Betr.: Verfahren nach § 58 Abs. 2 LWG  
Neubau eines Entlastungskanals am RÜB Morlesief in der Ortslage Vossenack der Gemeinde  
Hürtgenwald

Antrag des Wasserverbandes Eifel-Rur vom 01.07.2016  
Ihr Zeichen: 54.2-3.1-43.0-(2.4)-11-A-376-Ner  
Landesbürozeichen: DN 25-01.15 WT

Gewässerstrukturgüte – Auszug aus dem KNEF - Konzept zur naturnahen Entwicklung von Fließgewässern im Bereich der oberen Rur (Koenzen 2012)

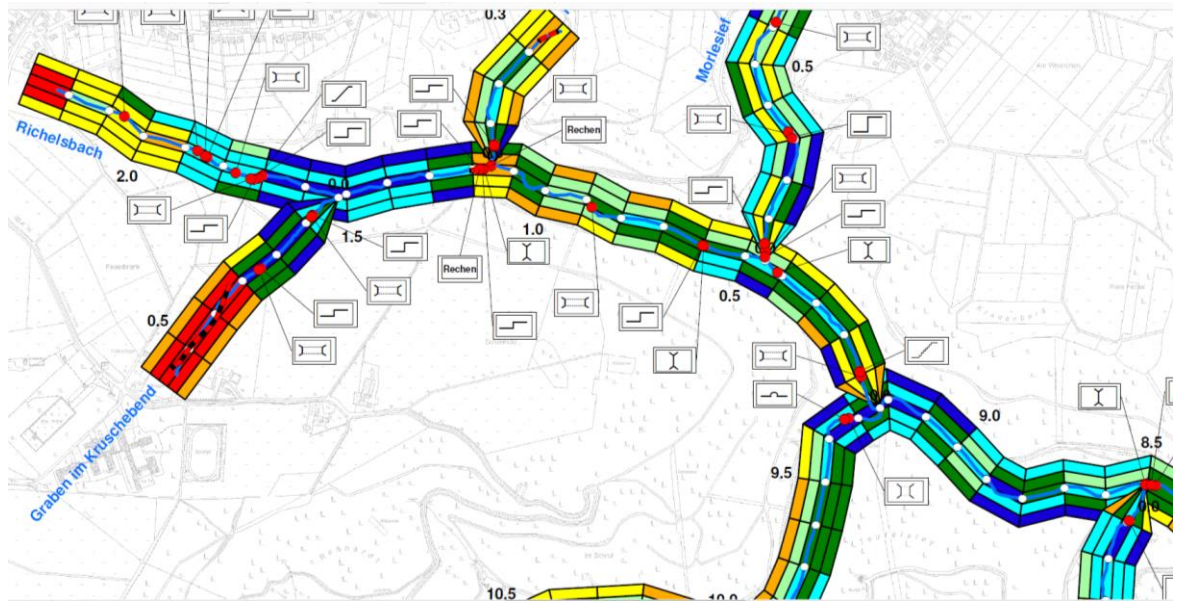
Im „Immissionsorientierten Nachweis“ (Seite 4 oben) dagegen wird die Kall mit einer Gewässerstrukturgüte (GSG) 3 (keine Naturnähe lt. Definition BWK Merkblatt M3) beschrieben. Wir halten diese Einstufung für nicht gerechtfertigt. Denn im Konzept zur naturnahen Entwicklung von Fließgewässern (KNEF) wird die Kall wie folgt eingestuft (siehe Auszug aus dem KNEF unten):

Die Kall selber (Sohlbereich) ist mit GSG Klasse 1 belegt (=unverändert!); linkes und rechtes Umfeld mit GSG 2 (gering verändert); nur rechtes und linkes Ufer gelten als GSG 3: das bezieht sich aber auf den Mündungsbereich des Richelsbaches. Diese Wertung ist durch Querprofil und Uferstruktur des Richelsbaches bedingt – nicht durch die Struktur der Kall selber! - Es ist merkwürdig, dass Vorbelastungen instrumentalisiert werden, um weitere Eingriffe vornehmen zu können. In FFH-Gebieten sollten die Vorbelastungen gemäß dem Entwicklungsgebot der WRRL und der FFH-RL hingegen beseitigt werden. - Da die GSG immer für Streckenabschnitte von 100 m pauschalisiert, entsteht leicht ein falscher Eindruck! Die Kall selbst hat eine Gewässergüte I-II und Strukturgüte 1, nur der zufließende Richelsbach hat 2-3. Vergleiche hier auch Seite 1 der Anlage Bestimmung des lokalen Wiederbesiedlungspotenzials an der potenziellen neuen Einleitungsstelle (Thalia Grunau, 2016).

Demnach kann das Merkblatt BWK-M3 hier gar nicht angewendet werden.
